W nawiązaniu do zapytań dotyczących treści Specyfikacji Warunków Zamówienia w postępowaniu o udzielenie zamówienia publicznego prowadzonego w trybie podstawowym bez negocjacji na podstawie art. 275 pkt 1 ustawy z dnia 11 września 2019 r. – Prawo zamówień publicznych (Dz. U. z 2023 r. poz. 1605 z późn. zmianami) na zadanie pn. **Budowa lub przebudowa dróg dojazdowych o nawierzchni tłuczniowej w ramach zadania pn. „Scalenie gruntów wsi Wola Baranowska gm. Baranów Sandomierski”** Powiat Tarnobrzесki zgodnie z art. 284 ust. 2 ustawy Prawo Zamówień Publicznych przekazuje treść pytań wraz z wyjaśnieniami:

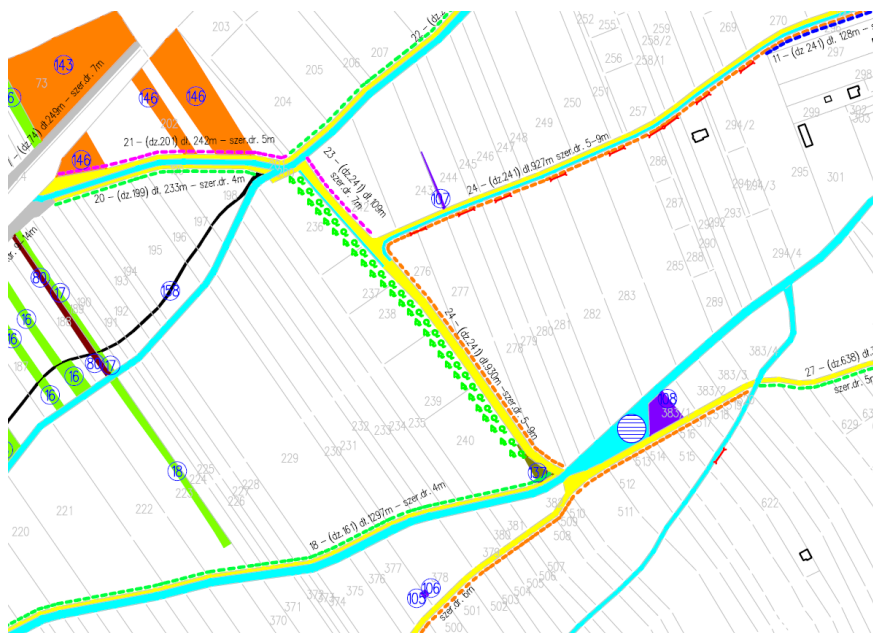
Drogi nr 34, 35, 36, 37 czy ma być nasadzenie żywopłotu nieformowanego z dzikiej róży 0,58 km?

Należy uwzględnić nasadzenie żywopłotu nieformowanego z dzikiej róży na długości 730 mb, 292 sztuki. Poniżej lokalizacja żywopłotu. Uzupełniony przedmiar w załączeniu.
